Požadavek zhotovitele na změnu č.1

Projekt: „Karlovy Vary, ZŠ Truhlářská, ulice Truhlářská 11 - úprava vstupního pavilonu“

Datum vydání požadavku: 2.10.2025

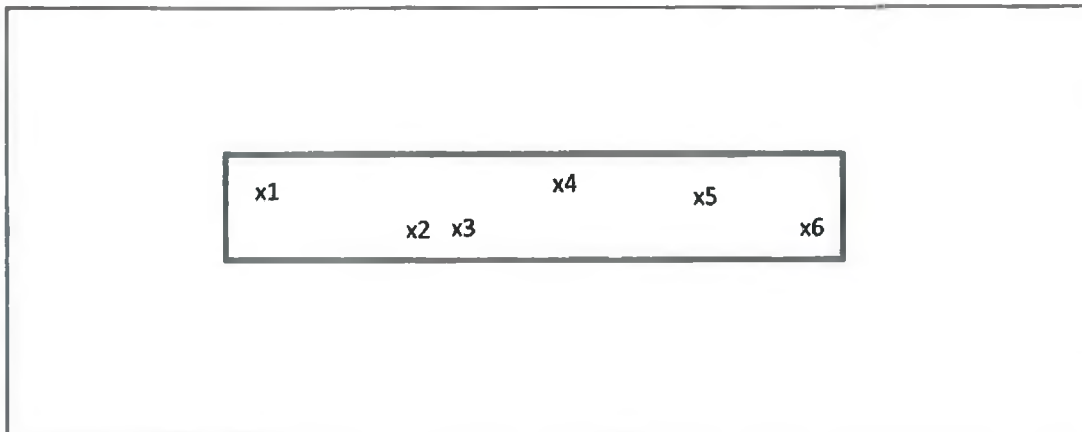
1) STAVBYČI BUDOV NA STŘEŠE JE FILM
DEGRADOVANÝ A JE KUTNÉ MÍSTO NOVOC
MÁCHOVÝ. TO MÁVÁZ MČADLE LOSTY
MÁCHOVÉ JE. DSB MÁVÁZ PŘEDPIS NA
LOTE MÁVÁZ PŘEDPIS DO STAVBYČI KČE.
ZHOTOVITEL PŘEDPIS VCE A KČE MÁVÁZ
PŘEDPIS DO PŘEDPISU. PŘEDPISU
DO DSBY PŘEDPISU MÁVÁZ PŘEDPIS
NA STŘEŠE PŘEDPISU.

3) BYLA VYBRÁNA KČE DO PŘEDPISU PŘEDPIS
PŘEDPIS PŘEDPIS PŘEDPIS PŘEDPIS

5) PROJEKTANT MÁVÁZ DETAIL PŘEDPIS PŘEDPIS
V PŘEDPISU PŘEDPIS DO PŘEDPISU KČE.

6) ZHOTOVITEL PŘEDPIS MÁVÁZ PŘEDPIS
PŘEDPIS NA PŘEDPISU PŘEDPISU. DO
PŘEDPISU KČE.
